Mission régionale d'autorité environnementale

**Avis délibéré de la mission régionale
d'autorité environnementale
Hauts-de-France
sur le projet de parc éolien Les Moulins de Méry
sur la commune de Méry-la-Bataille (60)
Étude d'impact de décembre 2025**

n° MRAe 011780/GUNENV

Contexte éolien à l'échelle de l'aire d'étude éloignée (Source : page 134 de l'étude d'impact)

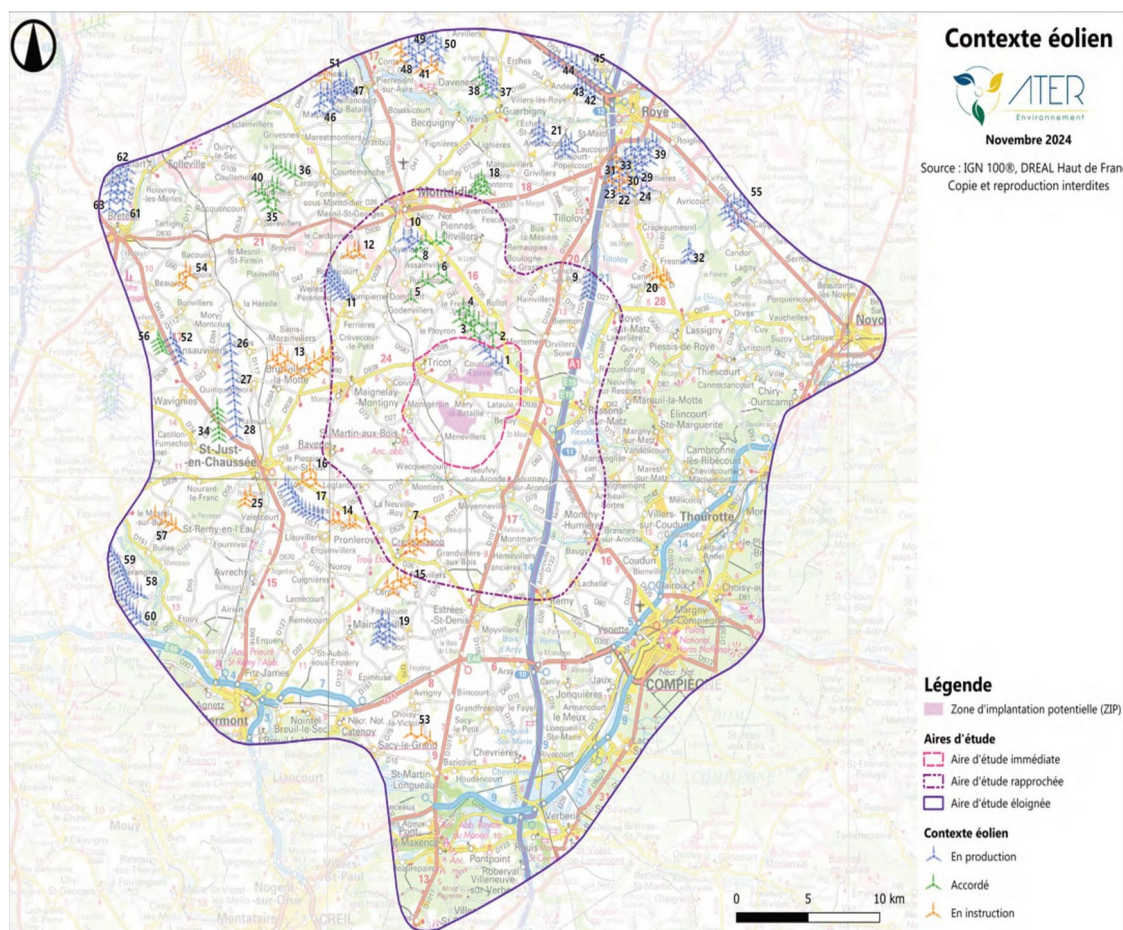
Cet inventaire des parcs éoliens n'est toutefois pas complet. À titre d'exemple, le parc de Le Ployron⁴ localisé à environ six kilomètres au nord-ouest du projet, en cours d'instruction, n'y est pas repris. Une actualisation du contexte éolien est donc nécessaire.

- d'actualiser le contexte éolien de l'étude d'impact, en y intégrant notamment le parc éolien de Le Ployron ;
- de tenir compte du contexte éolien actualisé dans le reste de l'étude d'impact, en particulier s'agissant des impacts paysagers.
